Provincia di Como

AUTORIZZAZIONE N. 103 / 2019

OGGETTO: DITTA: HOLCIM ITALIA SPA CON SEDE LEGALE A MILANO IN PIAZZALE LUIGI CADORNA N. 6 E IMPIANTO IN COMUNE DI MERONE VIA VOLTA N. 1. ESITO DELL'ISTRUTTORIA TECNICA PER LA MODIFICA NON SOSTANZIALE DELL'AUTORIZZAZIONE INTEGRATA AMBIENTALE DI CUI ALL'ATTO DEL SUAP DI ALZATE BRIANZA N.1903 DEL 17/06/2017, AI SENSI DEL D.LGS 152/06 E S.M.I..

**Allegato A all'esito dell'istruttoria tecnica per l'approvazione della modifica non sostanziale dell'autorizzazione integrata ambientale di cui all'atto del SUAP "I Gelsi" n.1903 del 17/06/2017, ditta Holcim (Italia) Spa.**

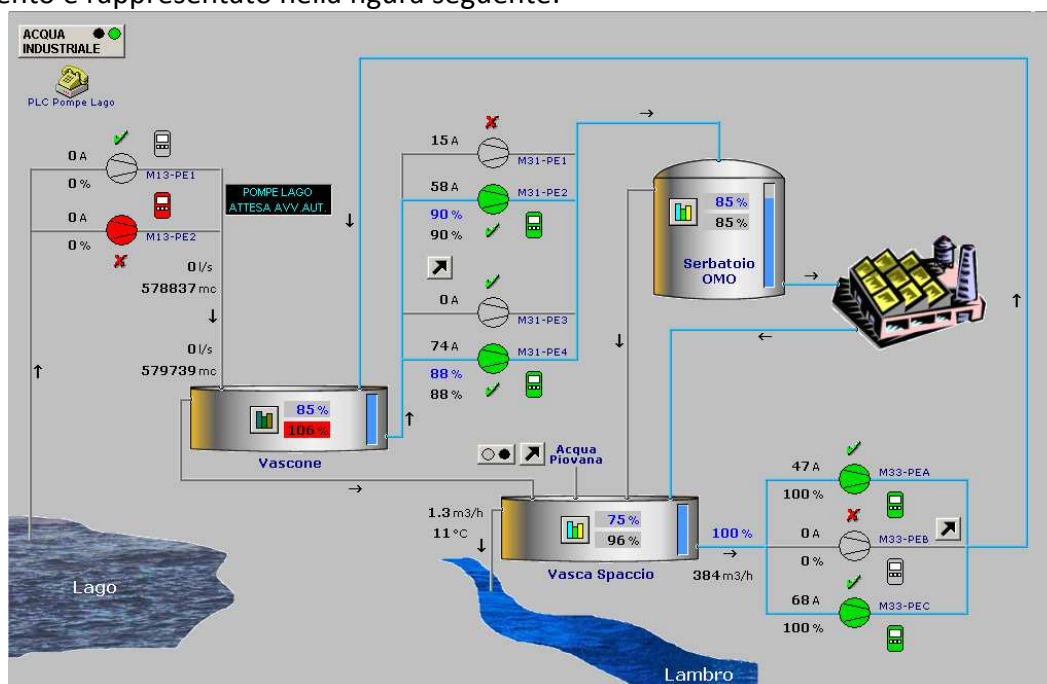
Lo scarico in roggia è limitato ai soli casi di pioggia intensa quando l'acqua meteorica collettata in vasca E eccede i quantitativi in ricircolo. Lo schema concettuale del circuito industriale dello stabilimento è rappresentato nella figura seguente:

RETE IDRICA INDUSTRIALE (stato di progetto)

Allo stato attuale, essendo sospesa la produzione di clinker e l'operatività delle parti impiantistiche a maggiore richiesta d'acqua, viene meno la necessità di alimentare l'intera rete idrica di fabbrica e di ricorrere a apporti idrici esterni per il raffreddamento dei macchinari; l'Azienda intende pertanto procedere con una razionalizzazione dei consumi idrici e, di conseguenza, elettrici con il duplice obiettivo di ridurre costi e attingimento a risorse naturali. Nel dettaglio sono previste le seguenti modifiche:

Saranno fermate le pompe di ricircolo nella vasca E e quelle che sollevano l'acqua dalla vasca A ai serbatoi B-C-D posti sopra le torri OMO che servivano per dare la pressione necessaria alle utenze di fabbrica; di conseguenza le acque meteoriche non saranno più raccolte nella vasca E ma defluiranno direttamente in roggia.
